濃縮・埋設事業所 廃棄物埋設施設

保安規定変更認可申請について

日本原燃株式会社

令和5年8月4日

第19条（廃棄体の定置）

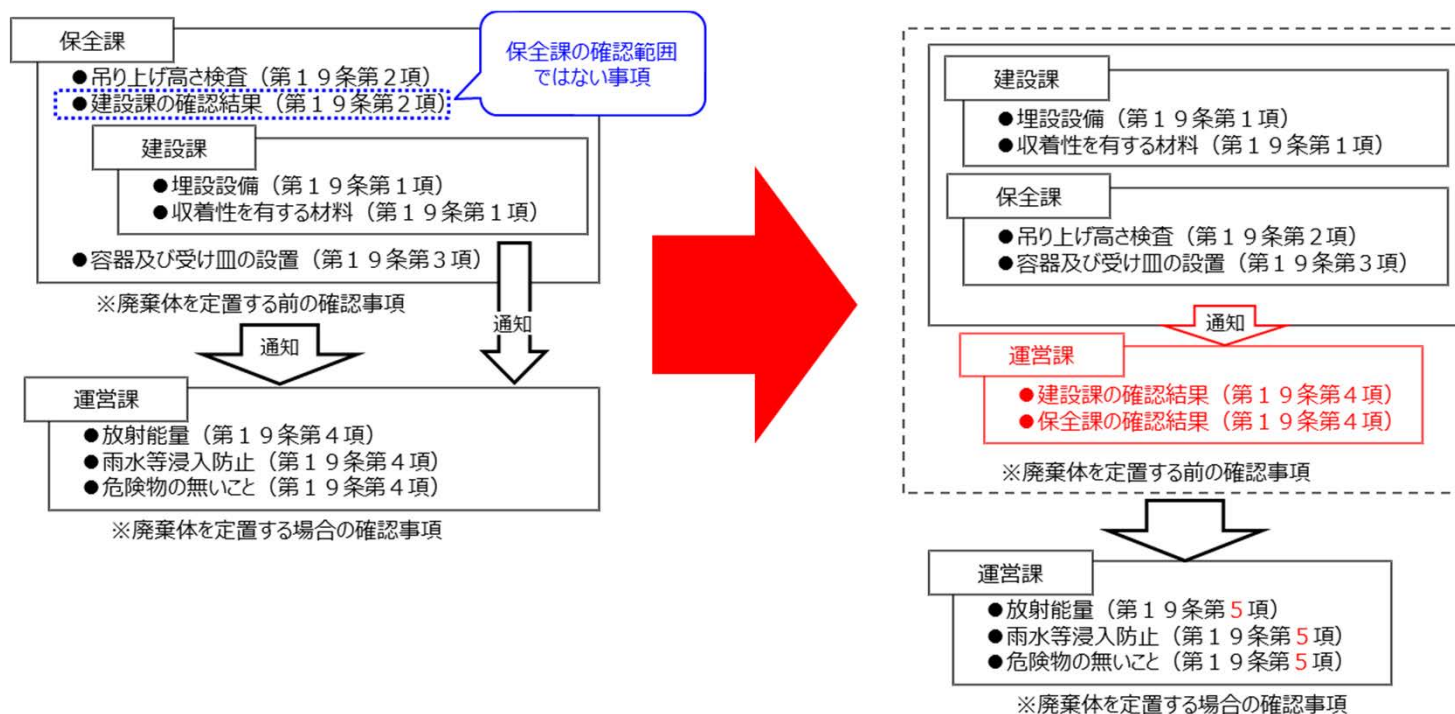
- ・保安課長が建設課長の確認結果を確認する記載を削除する。（確認重複の解消）
- ・運営課長が廃棄体定置前の確認を行うことを明確化する。（第4項として追加）

従前の第2項では、建設課長が行う埋設設備の確認（第1項）結果を保安課長が確認し、運営課に通知することとしていた。また、定置前の要件を満足していることを確認する部署が不明確であった。

建設課長及び保安課長のそれぞれの責任で確認した結果に基づき、定置作業を行う運営課が要件を満足していることを確認する運用に見直す。
